改善箇所説明図

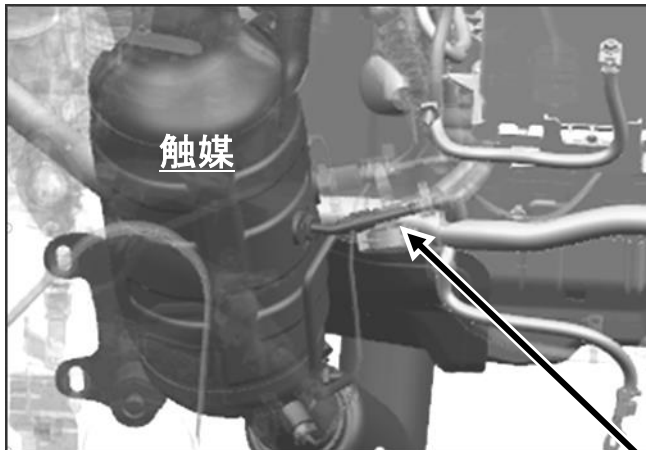
基準不適合部位

トランスミッションハーネス

トランスミッションハーネスの配策が不適切なため、ハーネスと触媒との距離が十分に確保されていないものがある。そのため、触媒の熱によりハーネスが溶損し、最悪の場合、走行中にエンジンが停止するおそれがある。

全車両、エンジンルーム内のトランスミッションハーネスの配策を修正する。なお、ハーネスが溶損している場合には、ハーネスを新品に交換する。

識別 : 助手席側ドアロックストライカー上部固定ボルト頭部に黄色ペイントを塗布する。
